Junto con saludarle y desearle éxito en sus funciones, por medio de la presente la empresa **PROMOTORA CONDADO NORTE, S.A.** hace entrega formal de un (1) original y una (1) copia de impresa, además de dos (2) copias digitales, correspondiente al Estudio de Impacto Ambiental, Categoría II, del proyecto "**CONDADO POINT**", ubicado en el Corregimiento de Omar Torrijos, Distrito de San Miguelito, Provincia de Panamá.

Tipo de proyecto:	Construcción
Obra o actividad objeto de estudio:	Edificios
Categoría de estudio:	II
Partes:	15 Capítulos y <u>611</u> fojas
Empresa Consultora:	Consultores Ambientales y Multiservicios, S.A (CAM,S.A)
Dirección notificaciones:	Calle Managua, Casa F-206, Villa Cáceres.
Teléfono y Fax notificaciones	392-5703 - 392 -5279
Dirección electrónica notificaciones:	camsapanama@gmail.com
Consultores responsables	Pamela Ríos IRC 016-05 Alvaro Brizuela IAR 035-03 Jorge Mosquera IRC 018-2007

Por medio de la presente, de acuerdo a lo establecido en el artículo 43 de Decreto Ejecutivo 123 del 14 de agosto de 2009, modificado por el Decreto Ejecutivo de 155 de agosto de 2011, le solicitamos la primera información aclaratoria al Estudio de Impacto Ambiental (EsIA) Categ

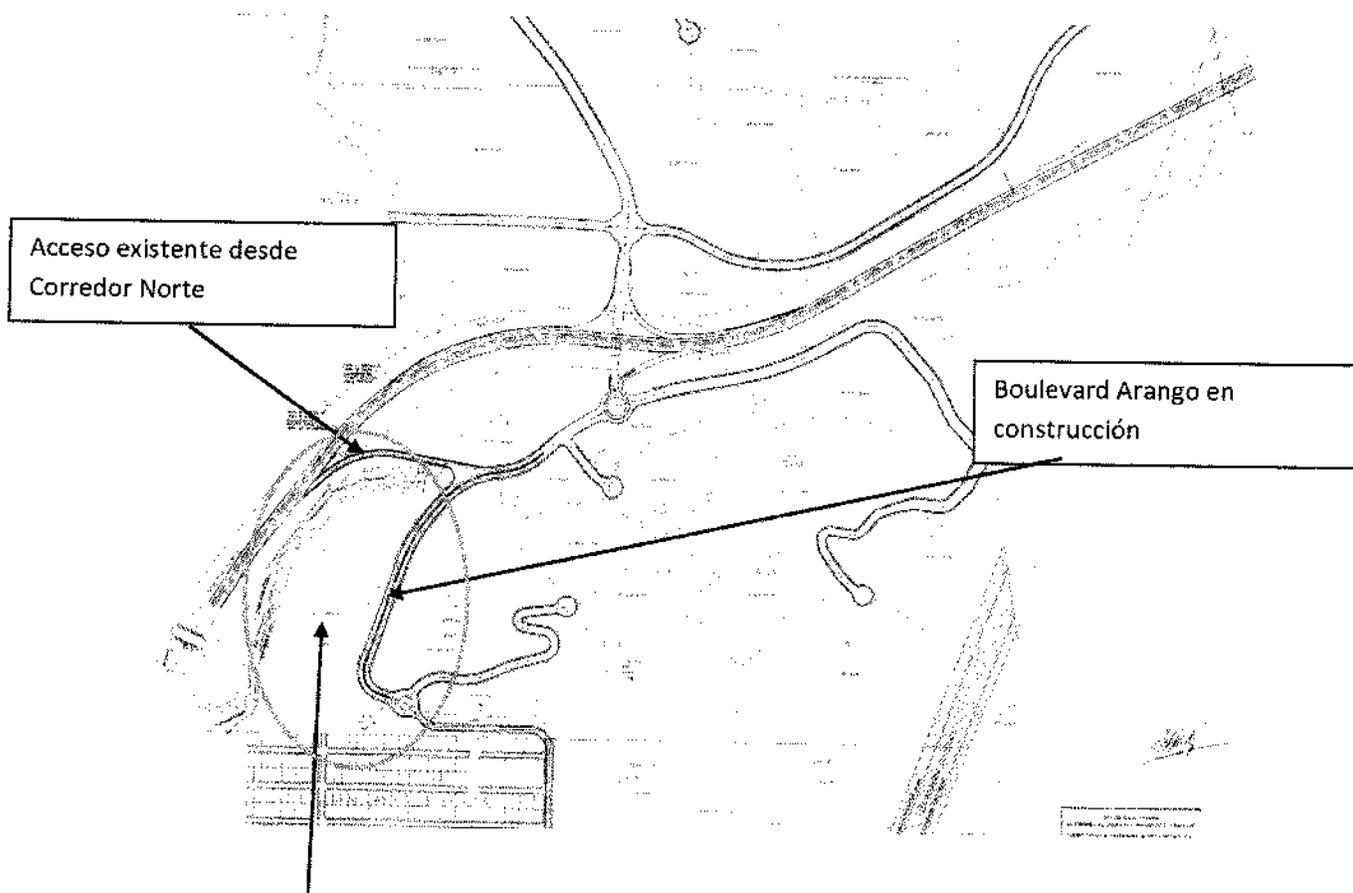
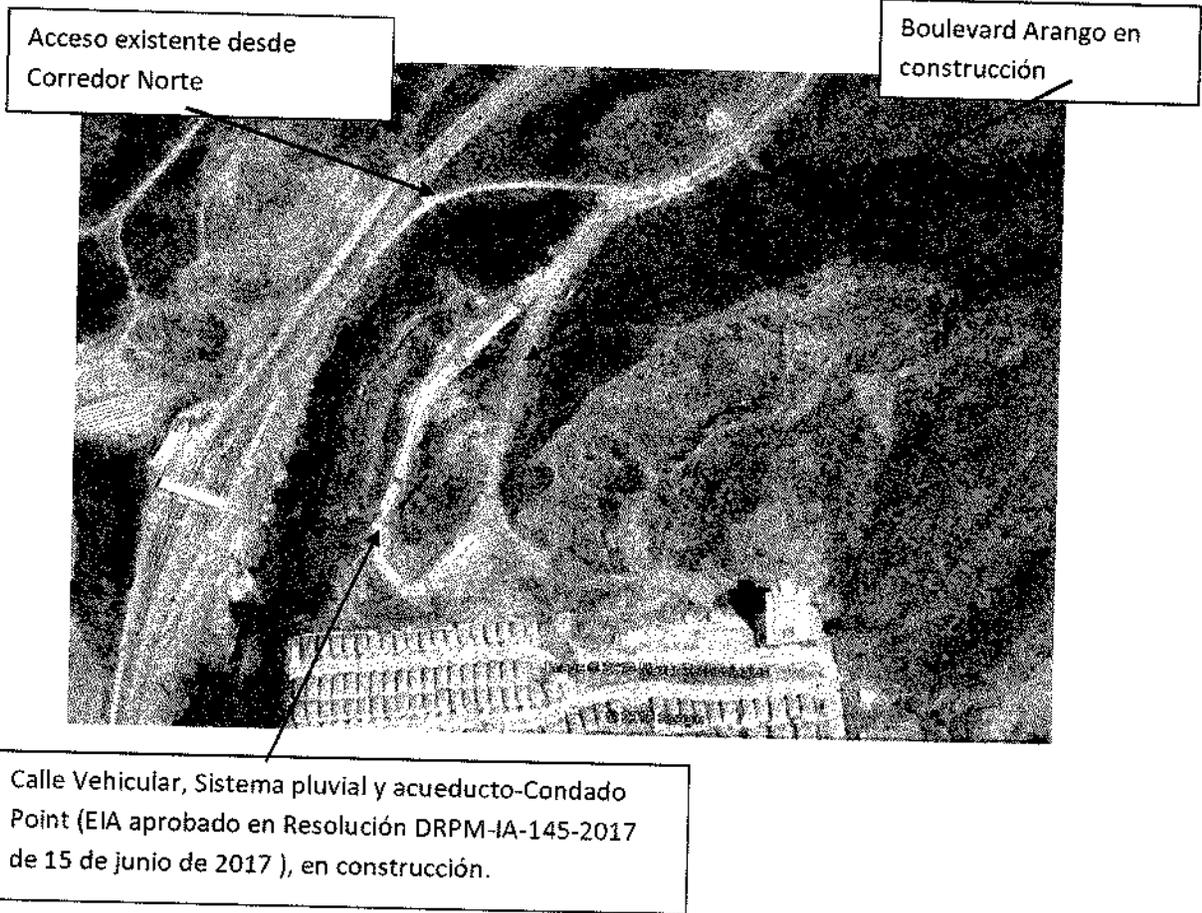
1. En la página 11 del EsIA, punto **2.2. Breve descripción del proyecto, obra o actividad, área a desarrollar y presupuesto aproximado**, se indica: "... *Unión a sistema vial proyecto Vista Azul. Accesos sobre el Corredor Norte para proyecto Vista Azul. Plano aprobado en base a Estudio de Tránsito con nota de aprobación No. DISV-1758-16, con fecha de 14 de diciembre de 2016 y nota ENA No. 575-16-GG-ENA, donde se aprueba el pague al corredor norte. Dirección de Tránsito y Seguridad Vial. Ver documentos en anexos*"; sin embargo, en los anexos no se incluye las notas No. DISV-1758-16, nota ENA NO. 575-16-GG-ENA, planos aprobados y Estudio de Tránsito. Por lo antes descrito, se solicita:

- a. Presentar notas de aprobación (DISV-1758-16 y ENA No. 575-16-GG-ENA) y planos aprobados por la Dirección de Tránsito y Seguridad Vial para el acceso directo al Corredor Norte.

Se adjuntan a su vez, copia de los planos firmados y sellados con la aprobación por la Dirección de Tránsito y Seguridad Vial para el acceso directo al Corredor Norte. Ver anexos.

El siguiente plano muestra la ubicación del proyecto Condado Point en relación a los accesos aprobado por ENA y ATTT.

Proyecto Condado Point, se acoplará a la red vial existente.

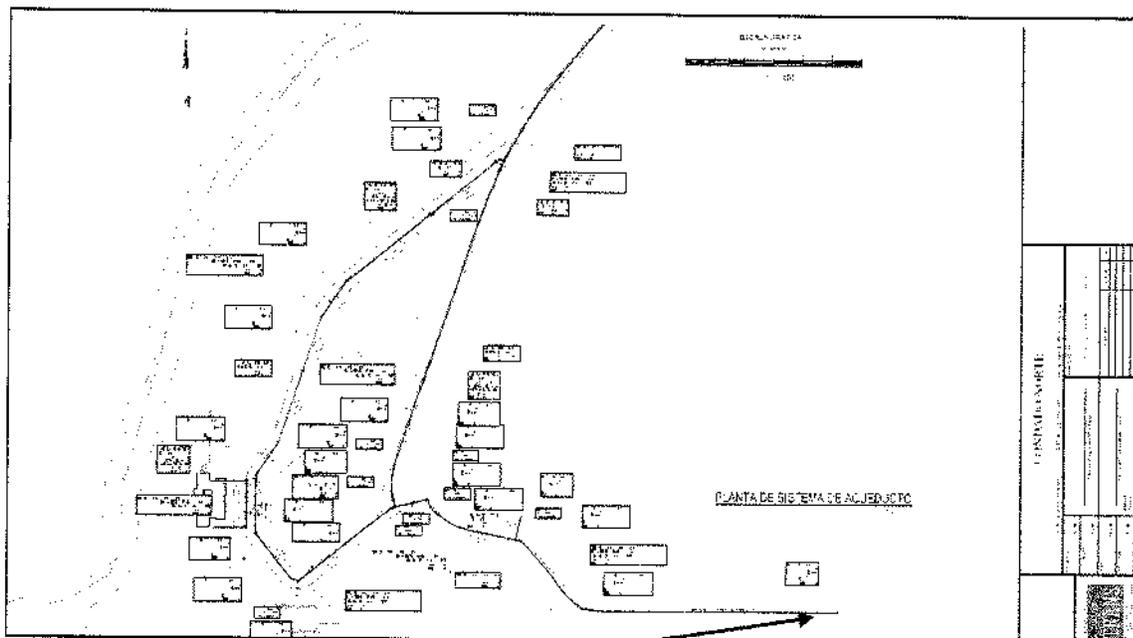
- g. Presentar certificación por parte del IDAAN, en la que indique que se tiene capacidad para abastecer de agua potable al proyecto en su etapa de construcción y operación.

denominado "Diseño y construcción de calle vehicular, sistema pluvial y acueducto – Condado Point", aprobado mediante Resolución DRPM IA- 145-2017. Este diseño de acueducto aprobado, se encuentra en el plano 06-Planta de sistema de acueducto, en anexos al presente documento y es posible observar que la red, se conecta a un tapón de 300 mm (12") con su cuña de coordenadas 1000413.756 N; 662337.887 E. Elevación 85.53 m.

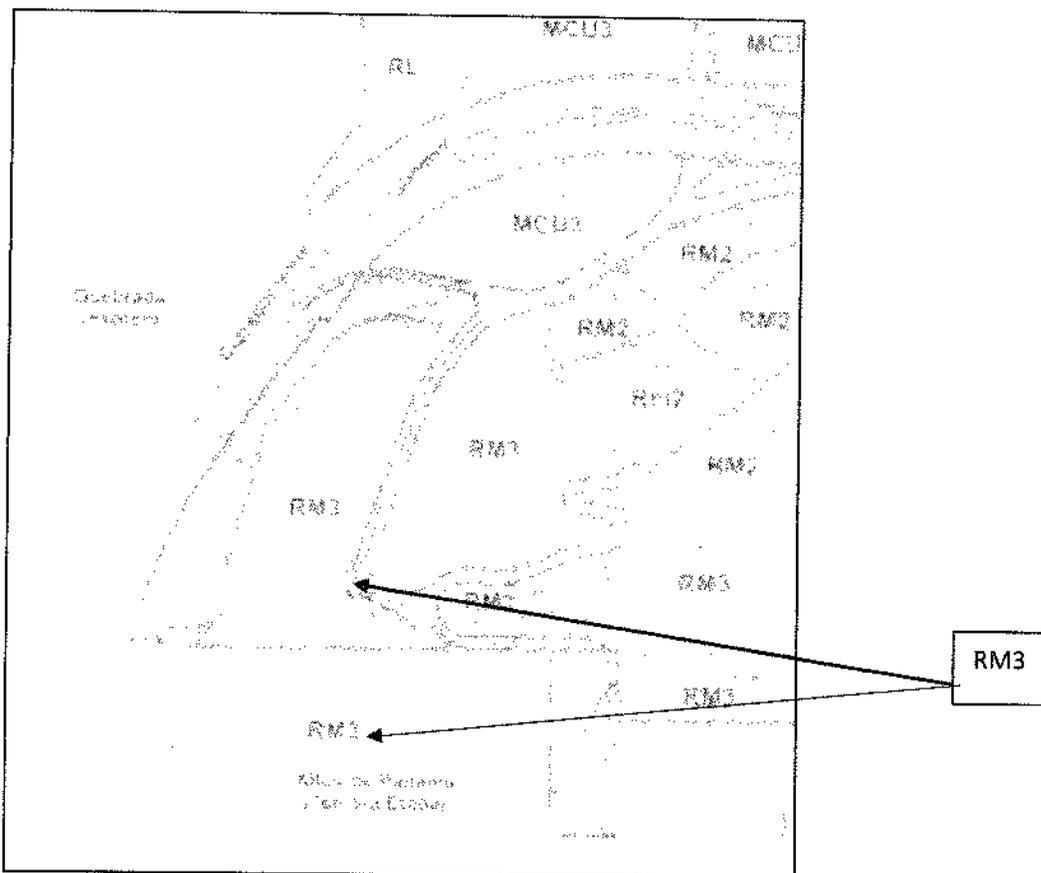
10. En la página 103 del EsIA, punto **5.8 Concordancia con el Plan de uso del suelo**, se indica: *“En la actualidad mediante la Resolución No. 714-2016 de 22 de diciembre de 2016 se hace cambio de los códigos de zonificación a ciertos lotes, en los cuales se incluye las áreas a desarrollar, mediante el código de Residencial de Alta densidad (RM3). Ver Anexos”*; sin embargo, dicha Resolución realiza cambio de zonificación en *“los macrolotes S-1, S-13, S-15, S-18 y S-22”*. No obstante, en los planos de zonificación que se encuentran en las páginas 461 a la 463, se puede observar que dentro del área del proyecto se encuentra el macrolote S-12 (Mixto comercial de alta intensidad-MCU3). Dado lo antes indicado, se le solicita:

- Aclarar si el alcance del proyecto incluye actividad comercial (MCU3).
 - De ser afirmativa la respuesta, aportar el alcance de las infraestructuras y actividades a desarrollar, indicando los impactos generados y las medidas a implementar.

- De ser negativa la respuesta, definir el alcance de las actividades a desarrollar en el área de los 3,796.90 m² (macrolote S-12).
11. En la página 117 del EsIA, punto **6.6. Hidrología**, se indica *“... El proyecto se ubica a una distancia entre 15 y 30 metros aproximadamente, de uno de los afluentes del Río Abajo (quebrada Tesorera), el cual no se verá afectado por la construcción del complejo”* y en la página 253 en el punto **10.1.1.3.6. Programa de limpieza y desarraigue vegetal** se indica *“... No deberán ser vertidos en terrenos privados o públicos, sin autorización previa del responsable del terreno, y estará estrictamente prohibido verter cualquier tipo de residuos a las quebradas existentes en áreas aledañas al proyecto”*. Por lo antes indicado:

- a. El proyecto Condado Point, en su alcance, NO incluye el macrolote S-12 como un uso de suelo de actividad comercial (MCU3).

El proyecto Si incluye el Macrolote S-12, como zonificación **RM3**, al igual que los lotes colindantes, como S-1, S-2, S-13 y S-22. Ver planos con sellos de aprobación de la Autoridad de Tránsito y transporte terrestre, en donde se señala que el Macrolote S-12 presenta una zonificación de RM3. Ver planos en anexos.

Todos los lotes pertenecientes al promotor, que se ubican dentro de los límites del proyecto correspondientes a las fincas N° 472243 y 472231, como S-1 y S-12, tienen una zonificación de uso de suelo RM3.
